**Avis délibéré de l'Autorité environnementale
sur l'aménagement du Grand site de France
« les Deux Caps Blanc-Nez, Gris-Nez » (62)
2^e avis**

n°Ae : 2022-122

Avis délibéré n° 2022-122 adopté lors de la séance du 6 avril 2023

Figure 4 – Localisation et plan masse du projet (Source : dossier) et vue aérienne de la zone (Source : Geoportail)

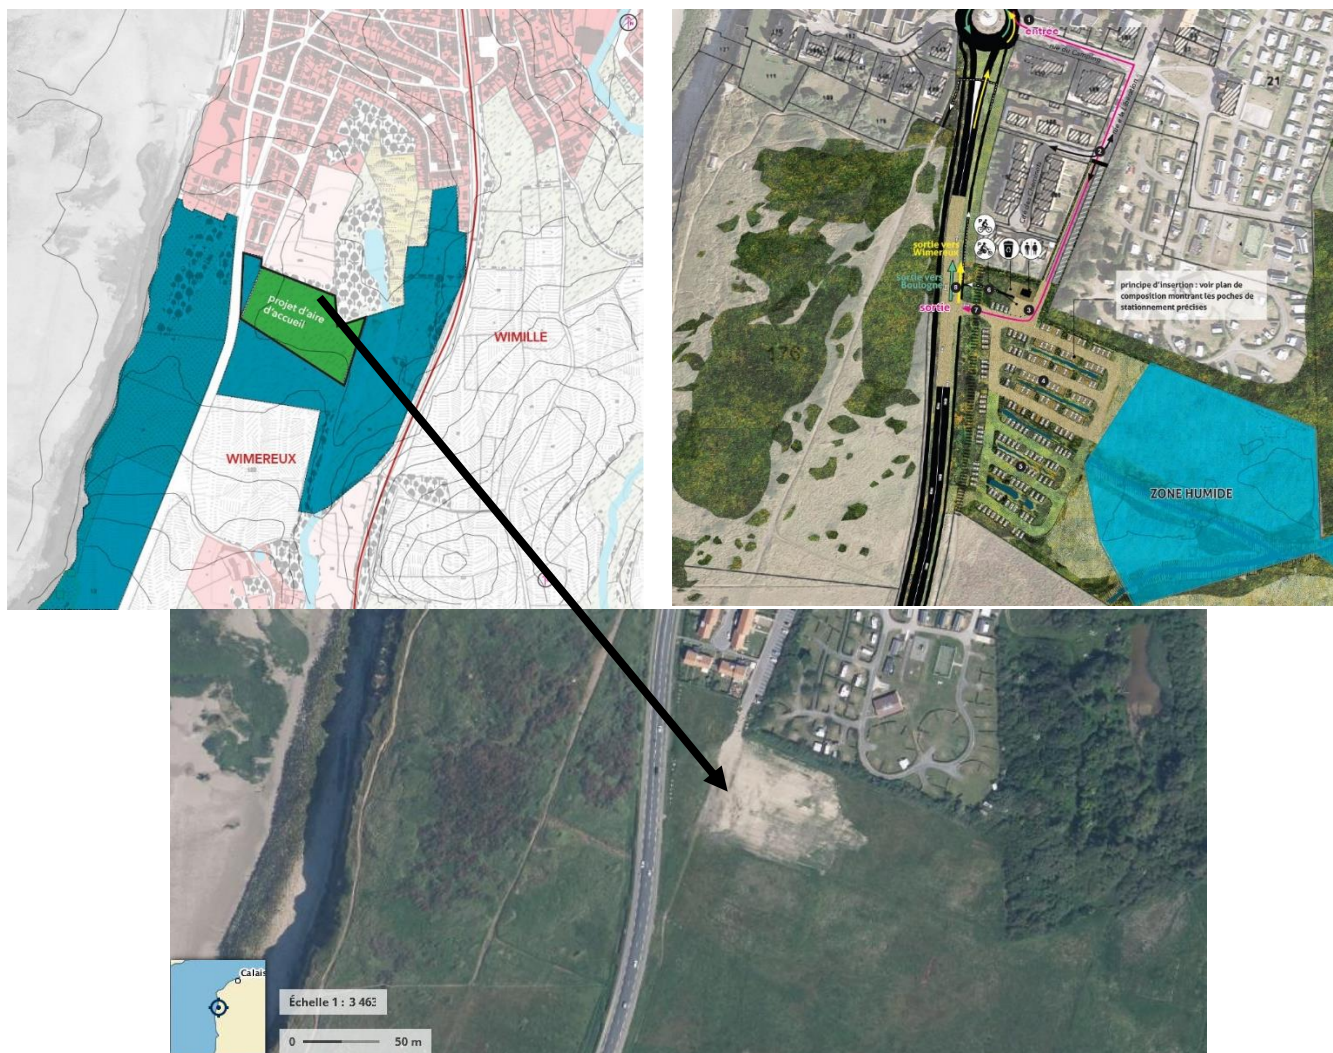
L'Ae recommande de justifier les raisons ayant conduit au choix de l'emplacement de l'aire d'accueil de Wimereux Sud.

Le dossier prévoit que les eaux de ruissellement au niveau de l'aire de stationnement seront récupérées par des noues et que l'une de ces noues sera prolongée vers la zone humide située à l'est afin de contribuer à l'alimenter en vue de préserver son caractère humide.

Ceci va conduire à diriger vers la zone humide des eaux potentiellement polluées par le trafic automobile, avec par exemple la présence d'hydrocarbures aromatiques polycycliques (HAP)). Des pollutions accidentelles sont également susceptibles de se produire.

L'Ae recommande de prévoir un dispositif de gestion des eaux pluviales permettant d'éviter toute pollution de la zone humide située en aval de l'aire de stationnement.

Figure 6 – Liaison piétonne vers le hameau d'Honvault – Source : dossier

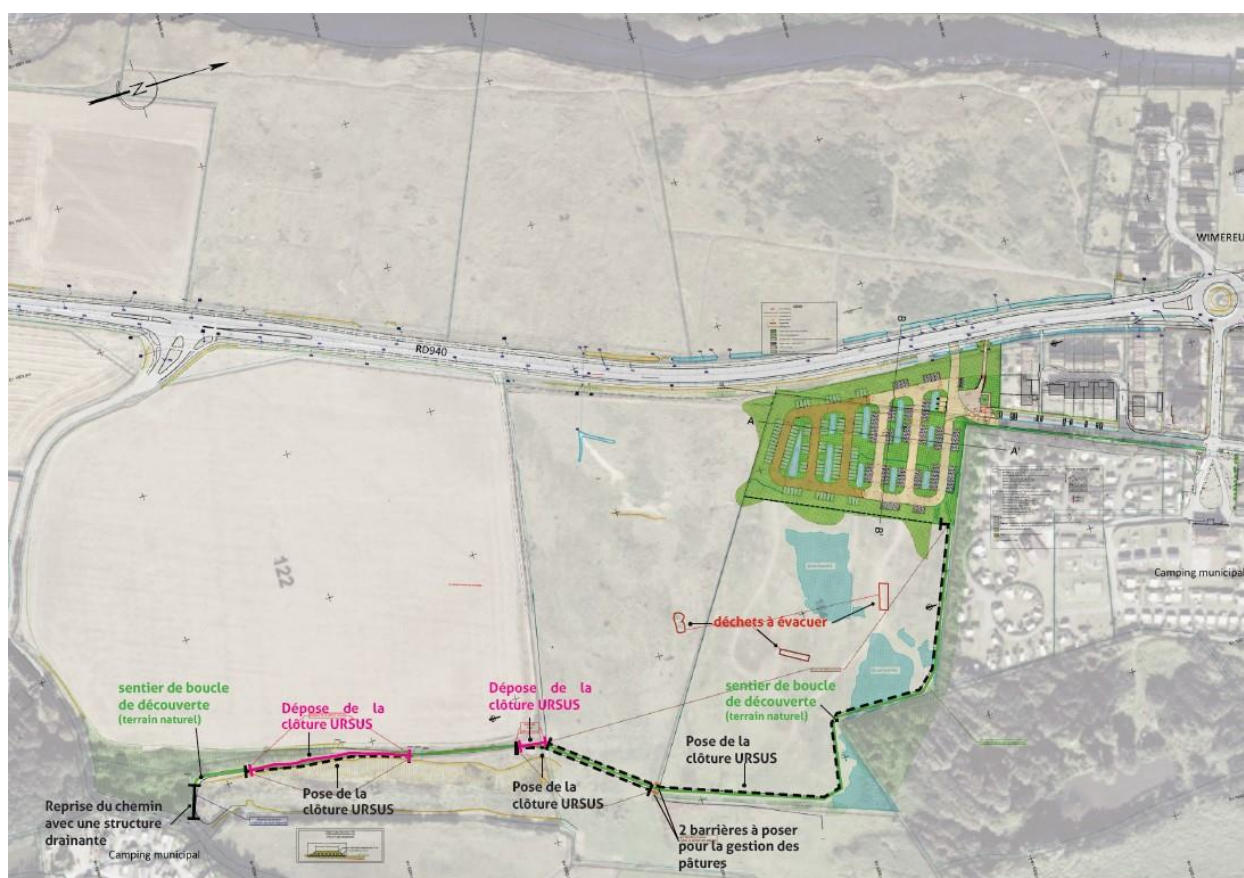
Dans le cas du chemin piétonnier, les trois variantes étudiées, pour la seule opération relative à la réalisation d'une aire d'accueil à Wimereux sud, dans l'étude des incidences au titre des sites remarquables génèrent des impacts sur des secteurs de zone humide ou un habitat d'intérêt patrimonial, voire les deux. Aucune de ces variantes ne correspond à la solution finalement retenue. L'analyse doit être mise à jour en prenant en compte les caractéristiques définies dans le permis d'aménager et des mesures d'évitement, de réduction et de compensation doivent être définies.

L'Ae recommande de reprendre l'analyse des incidences de l'opération de création d'une aire d'accueil à Wimereux sud et d'un chemin piétonnier en prenant en compte les caractéristiques définies dans le permis d'aménager et de compléter les mesures d'évitement, de réduction et de compensation.

Figure 7 – Configuration de l'aire de stationnement prise en compte pour l'analyse des incidences au titre des sites remarquables – Source : dossier

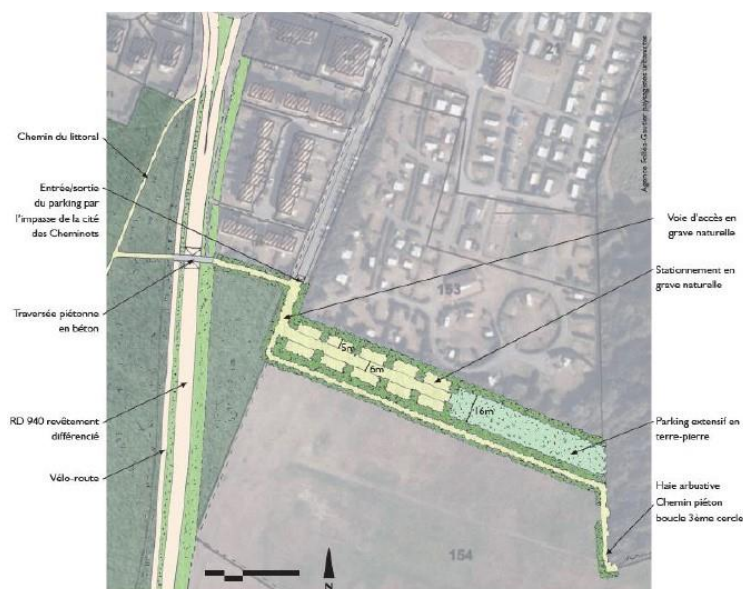
Pour les analyses réalisées au titre des incidences sur les espaces naturels remarquables, et sur le réseau des sites Natura 2000, produites à l'échelle du « schéma d'accueil de la Pointe de la Crèche », l'opération d'aire d'accueil de Wimereux sud prise en compte est une version ancienne qui ne correspond pas à celle présentée dans le permis d'aménager (cf. figure 7).

Pour l'analyse des incidences spécifiquement liées à l'aire d'accueil de Wimereux Sud, l'Ae recommande de prendre en compte l'opération telle qu'elle a été définie dans le permis d'aménager.

Figure 8 – Carte des axes routiers – Source : dossier

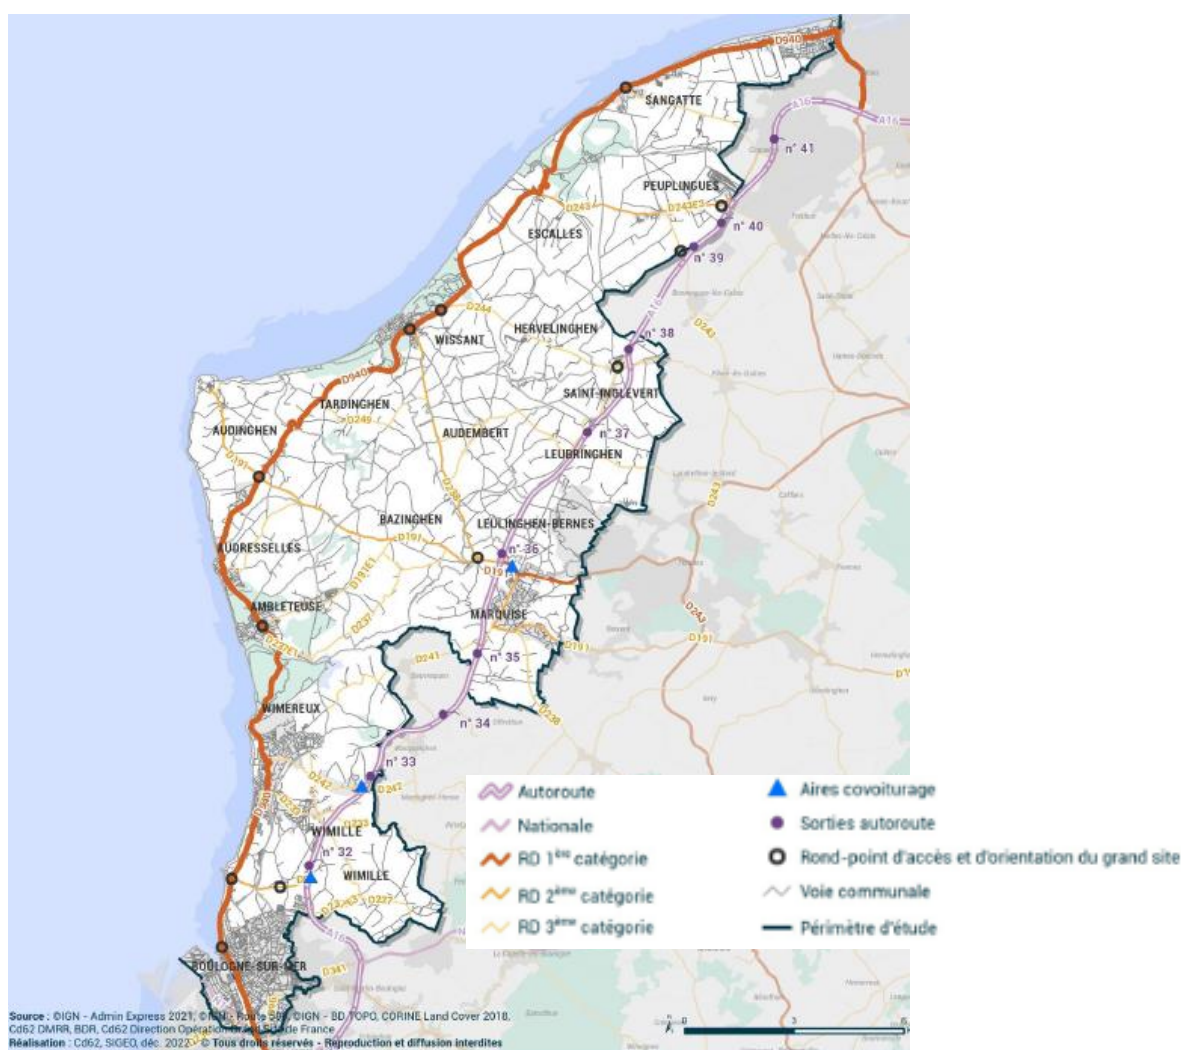
Le projet de schéma d'accueil en consultation comprend une carte dite des mobilités routières (cf. figure 8) qui confirme la proximité d'un tronçon autoroutier gratuit de l'A16 doté d'une dizaine de sorties, maillé avec de nombreuses routes départementales qui rejoignent la RD 940¹⁴. Le réseau routier départemental complète ce maillage par des « barreaux » est-ouest dotés d'aires de covoiturage à Wimille, Wimereux et Marquise. S'y ajoute un réseau communal dense.

Pourtant, le dossier ne comprend aucune variante visant à mettre fin à la fonction de circulation de transit sur la RD 940 (dite route de la Corniche) en vue de maîtriser la circulation automobile dans le Grand site. Même la réalisation d'une étude de fréquentation est reportée à une date ultérieure, ce qui paraît en contradiction avec les objectifs de maîtrise de la fréquentation motorisée.

« L'Ae recommande de compléter les informations sur les trafics routiers et de préciser les possibilités alternatives à l'usage de la voiture offertes par les transports en commun ainsi que les itinéraires cyclables et de randonnée existants ou inscrits dans les schémas de développement. »
